Planungsbüro Raumkante | BW-26 | Posteingang Nora Küster

Von	Nora Küster <n.kuester@raumkante.example>
An	Ralf Seeger <r.seeger@raumkante.example>
Datum	Thu, 17 Sep 2026 09:05:00 +0200
Betreff	Bachwinkel: Vor dem Versand noch BB gegen LV lesen

Baubeschreibung Lernatelier Bachwinkel

Leistungsverzeichnis Ausbau Bachwinkel

BW-A-21/02 | Raumschema Erdgeschoss

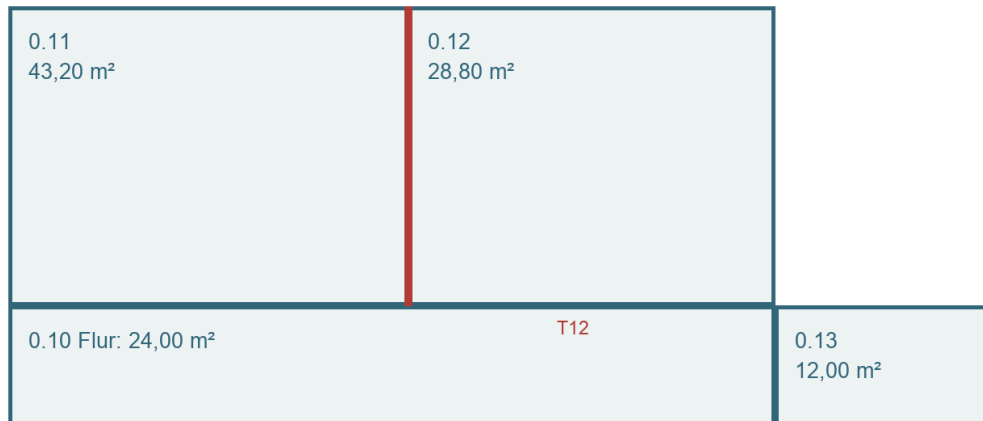
Grundlage des Mengengerüsts ist BW-A-21/02. Beim Fortschreiben der Texte wurden die Raumbezeichnungen aus BB-01 übernommen. Die Einarbeitung der am 11.09. eingegangenen Fach- und Nutzerunterlagen ist im internen Laufzettel noch nicht als abgeschlossen vermerkt. Ralf Seeger hat die Revision 03 am 14.09. um 16:30 Uhr in die Ablage gestellt.

Die Raumhöhe wurde an drei zugänglichen Punkten geprüft. Unter abgehängten Teilen im Flur wurde die Bestandsdecke nicht geöffnet. Aus der Skizze BW-A-21/02 dürfen keine exakten Lagen verdeckter Leitungen abgenommen werden. Revisionsstellen werden vor Montage mit der Fachplanung örtlich festgelegt.

Bitte legen Sie mir vor dem Versand das Türblatt und den zugehörigen LV-Text gemeinsam vor. Ich muss dann insbesondere Einbauwand, Anschlüsse und die Zusammenstellung des Systems nachvollziehen können. Der beigelegte Plan BW-A-21/02 zeigt die Lage, ersetzt aber keinen Systemnachweis. Die Abmessung der Rohbauöffnung ist noch anhand des gewählten Elements festzulegen.
